Gleitring „Z“ für optionale ST/STC/SD/SC- u. PG- Schutz-Lagerung

Verwendung von Gleitringen „Z“ (rot/grün) für Schutzlagerung in Verbindung mit unterschiedlichen Profilrohrausführungen

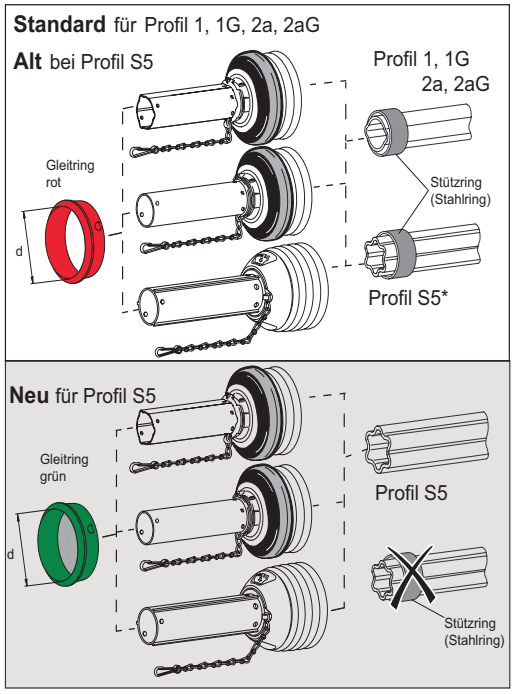
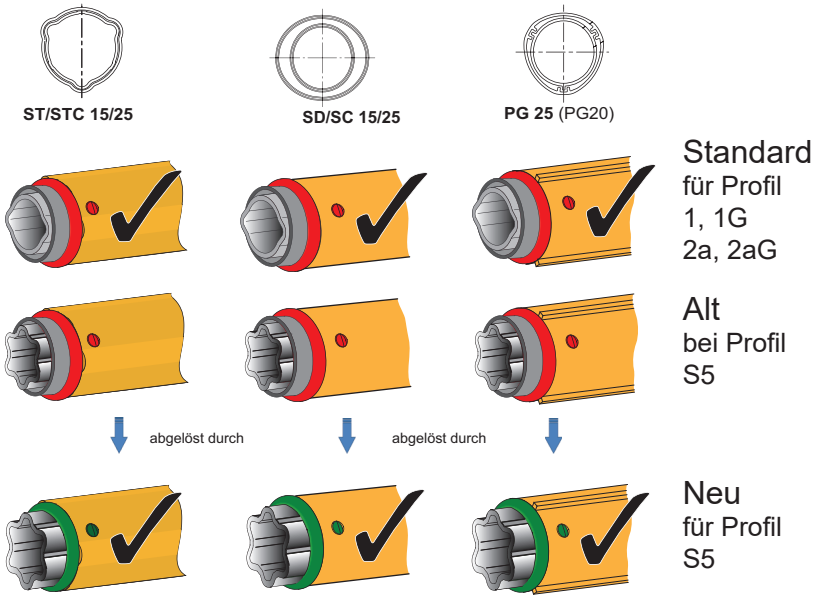
Die Gleitringe "Z" gibt es in zwei verschiedenen Farben (rot/grün) für unterschiedliche Profilrohrausführungen.
Für alle roten Gleitringe “Z“, für die Profile 1, 1G,2a, 2aG und S5, ist ein zusätzlicher Stützring auf dem Profilrohr erforderlich. Speziell beim Profilrohr S5 musste für die Stützringmontage das Profil auf 57,7mm partiell überdreht werden.

Die neuen grünen Gleitringe "Z" stützen sich jetzt direkt auf dem Profilrohr S5 ab. Der Stützring und das Überdrehen der Profilrohre entfällt.
